Modulo per la presentazione delle osservazioni per i piani/programmi/progetti sottoposti a procedimenti di valutazione ambientale di competenza statale

ID: Codice procedura (ID_VIP/ID_MATTM):10844

Impianto per la produzione di energia elettrica da fonte eolica, costituito da 6 aerogeneratori della potenza complessiva di 37,2 MW, un sistema di accumulo da 25 MW e relative opere connesse in località "Rempillo" nel comune di Pitigliano (GR).

TESTO DELLE OSSERVAZIONI

Immagine n. 5 Intervisibilità degli impianti eolici della provincia di Viterbo anche in quella di Grosseto, in particolare nel pitiglianese.

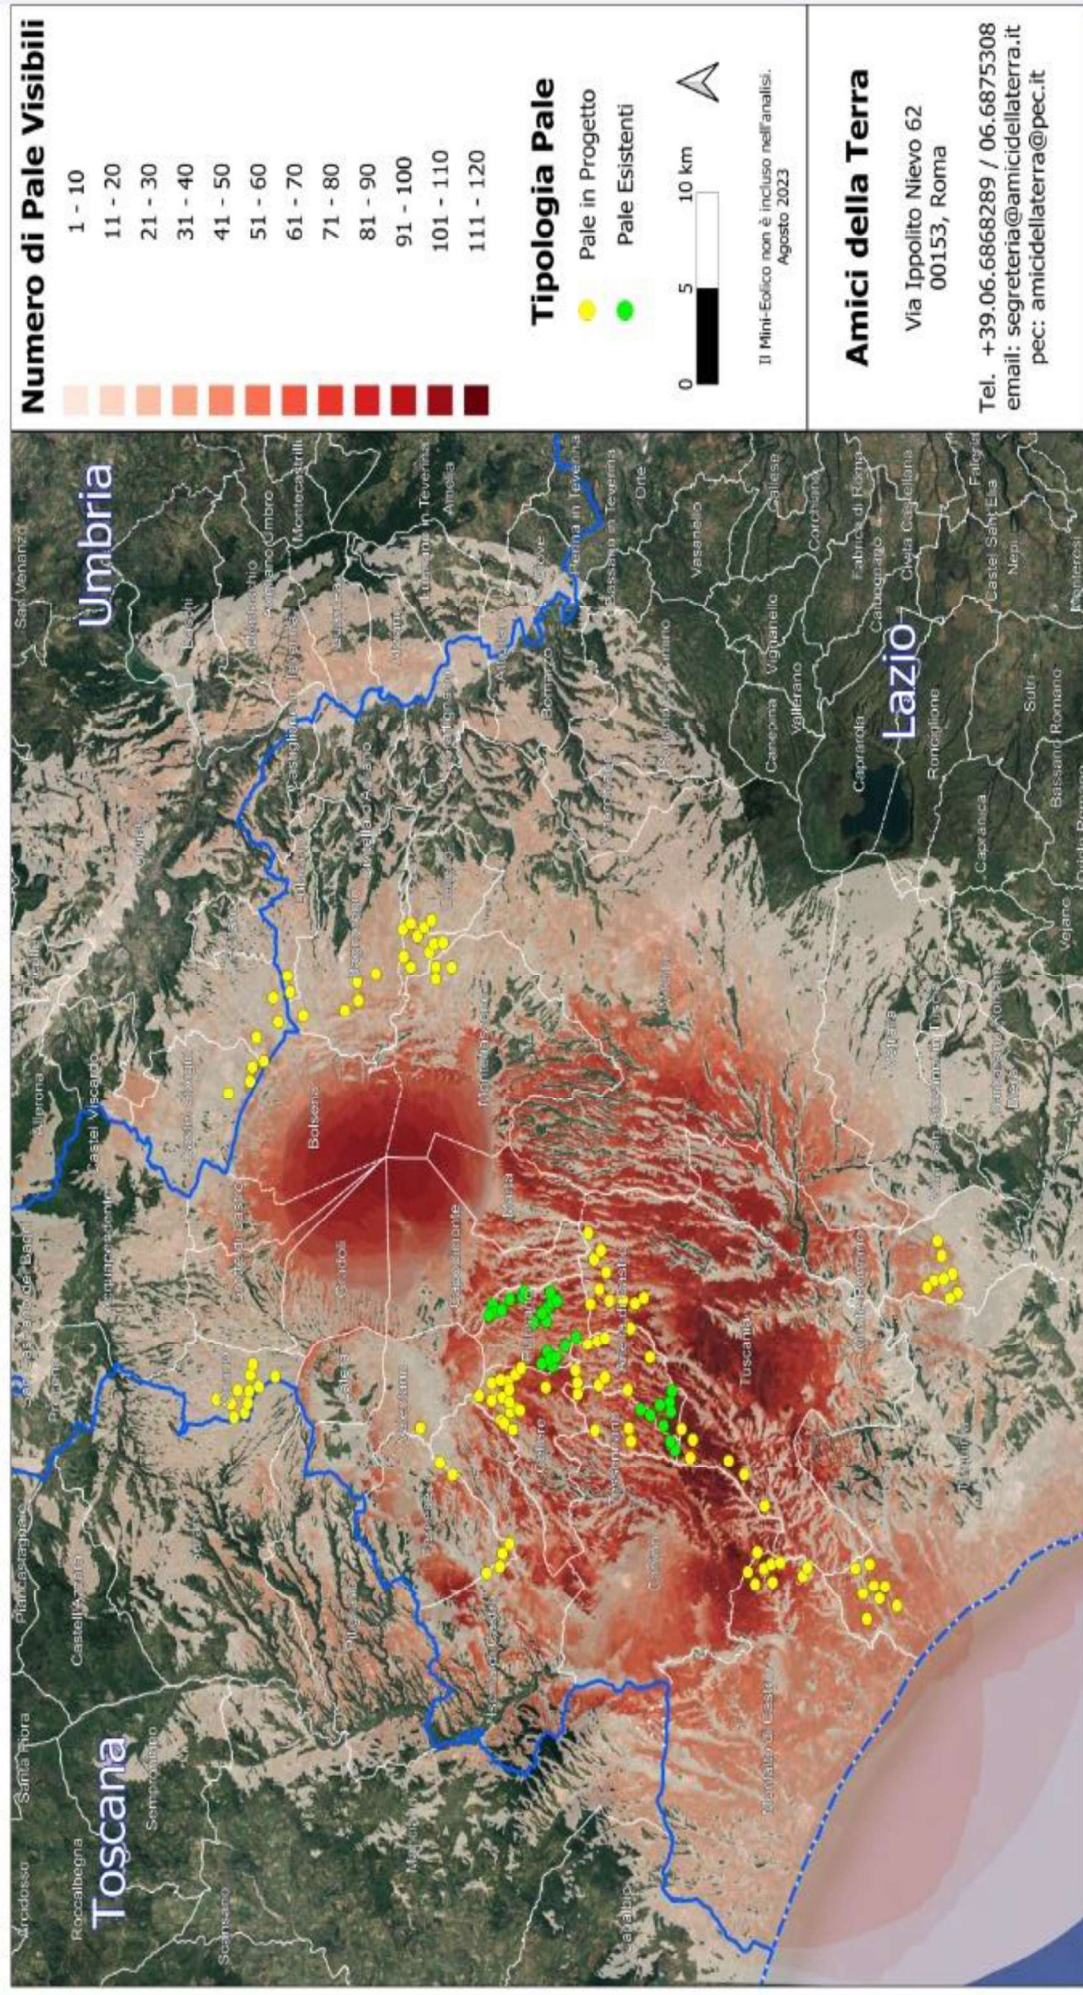
rappresenta una elevata criticità per la sostenibilità ambientale di ulteriori eventuali iniziative. L'impianto eolico "Rempillo" pur essendo "esterno al confine provinciale e regionale ma nelle sue immediate vicinanze (a soli 100 metri i primi due aerogeneratori) oltre ad impattare sul territorio e sulle economie di tre Comuni del Lazio (Farnese, Valentano e Latera) si trova nelle fasce di rispetto dei Beni di notevole interesse pubblico come si è evidenziate nelle Osservazioni nn. 1 e 2 e crea anche degli impatti negativi anche sui beni naturalistici come verrà dettagliato nell'Osservazione n. 4. Inoltre andrebbe a sommarsi al già enorme cumulo di impianti eolici e fotovoltaici e geotermici che già creano una elevata criticità ambientale nella provincia di Viterbo e interferiscono anche con il territorio toscano come si può vedere dalle immagini nn. 4 e 5 dell'Allegato n. 1.
